改善箇所説明図

【改善対象部位詳細】

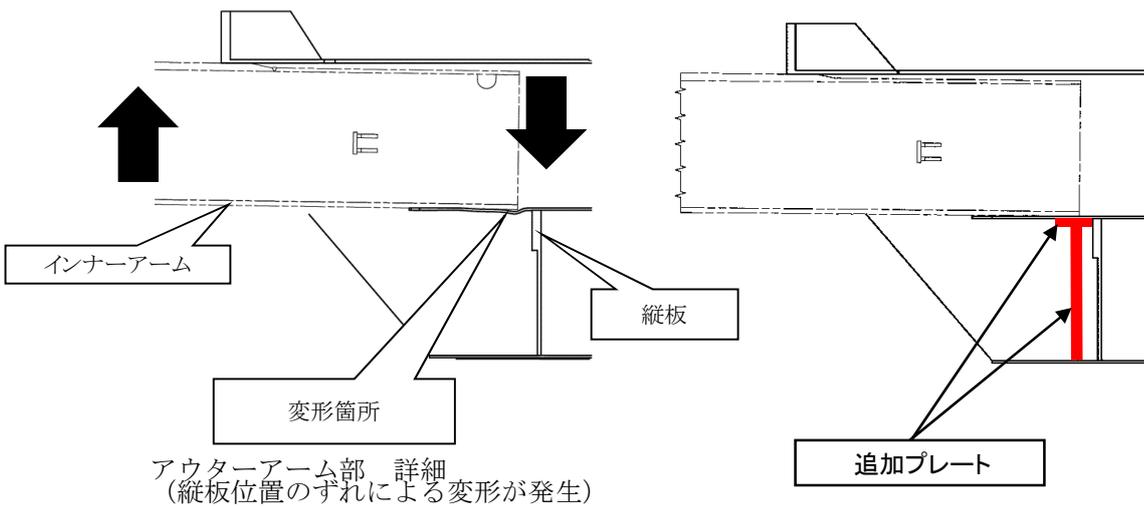
ブーム付きコンクリート作業車の左舷前方のアウトリガにおいて、インナーアームを支えるためのアウトターームの縦板の取付指示が不適切なため、取り付け位置がずれているものがある。このため、インナーアームからの荷重を適切に受けることができず、アウトターームが変形するおそれがある。

全車両、左舷前方のアウトリガのアウトターームの縦板位置を点検し、正規寸法でない車両は変形部を修正のうえ縦板を追加する。
